监理工程师通知单

工程名称：通威公安县藕池镇扁担湖渔场 100MW 渔光一体光伏电站项目

JXM15-JL01-008

事由：关于升压站施工临时用电不规范事宜

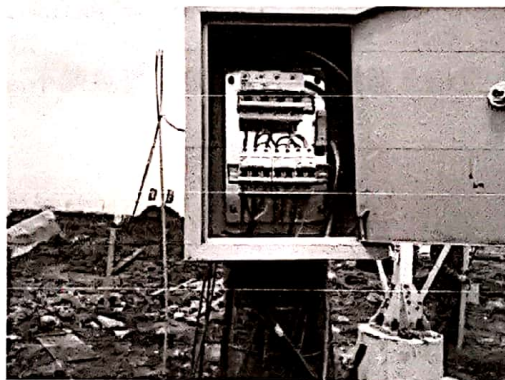
1. 升压站台式电锯并未安装漏电保护器并且电路用线不规范（附图 1）；
2. 控制箱进出线路是 4 平方光伏线使用不规范（附图 2）。
